**ASUNTO: ALEGACIONES PROPUESTA DE PROYECTO DE PLAN  
HIDROLÓGICO 2022-2027.  
CICLO 2022-2027**

**A LA CONFEDERACIÓN HIDROGRÁFICA DEL SEGURA**

FIGURA 1. Actuaciones frente a inundaciones en la comarca del Campo de Cartagena-Mar Menor. CHS septiembre 2021.

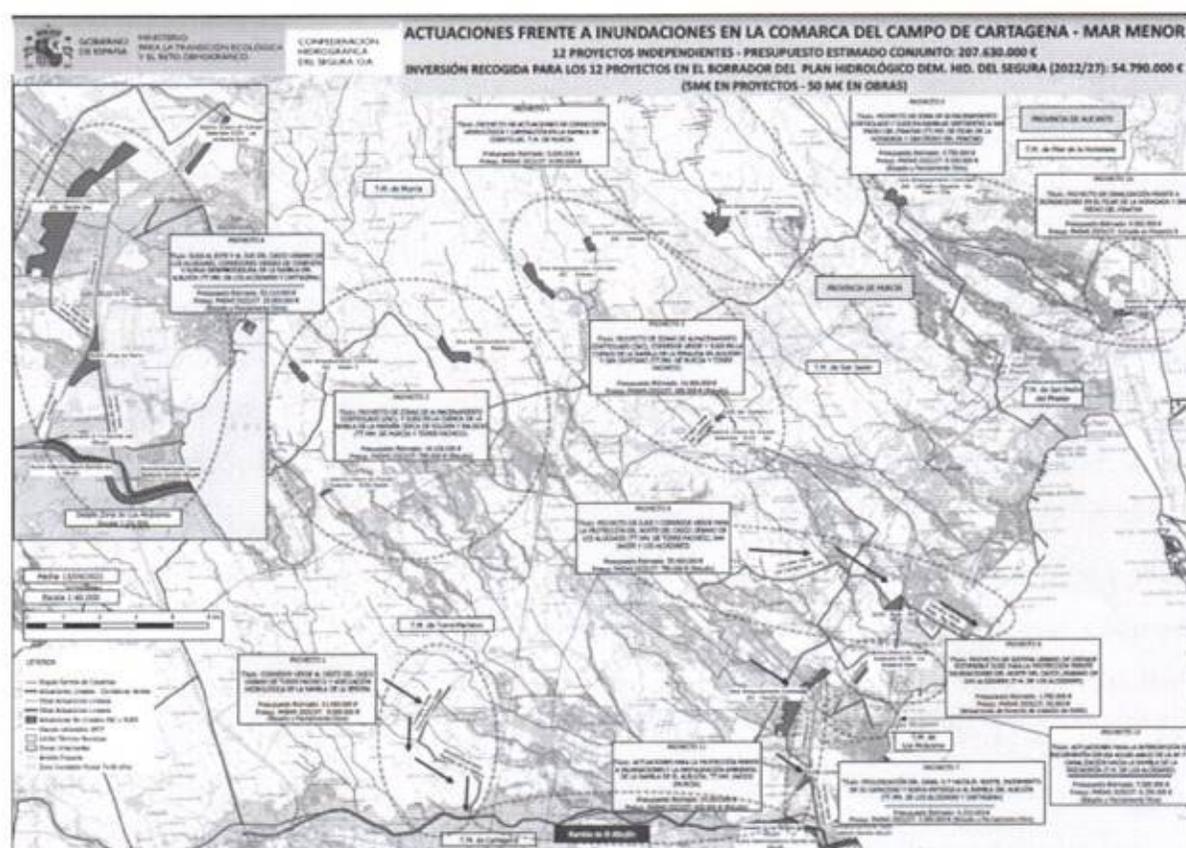
Las medidas que sobresalen son sendos “corredores verdes” para la protección del casco urbano de Los Alcázares. Para el “corredor centro-sur” hay consignada una dotación en el PdM para su ejecución, en su caso, de 25 millones de euros. La otra medida es el denominado “corredor norte”. A esta medida, con código de medida en el Plan Hidrológico 1.816, el borrador del PGRI le adjudica 750.000 euros para el estudio de viabilidad económica, técnica y ambiental. Ha sido ya presentada en el documento resumen de la mesa territorial del Campo de Cartagena-Mar Menor con un presupuesto de ejecución de 35 millones de euros.

La medida 1895 “Estudio de viabilidad económica, técnica y ambiental y, en su caso, ejecución del Corredor Verde para la canalización de escorrentías superficiales en episodios de inundaciones, y sistemas urbanos de drenaje sostenible para la protección de las zonas centro y sur del casco urbano de Los Alcázares” corresponde a la intercepción de la zona de flujo preferente de la Rambla de La Maraña, salvo parte de los flujos desbordados de la
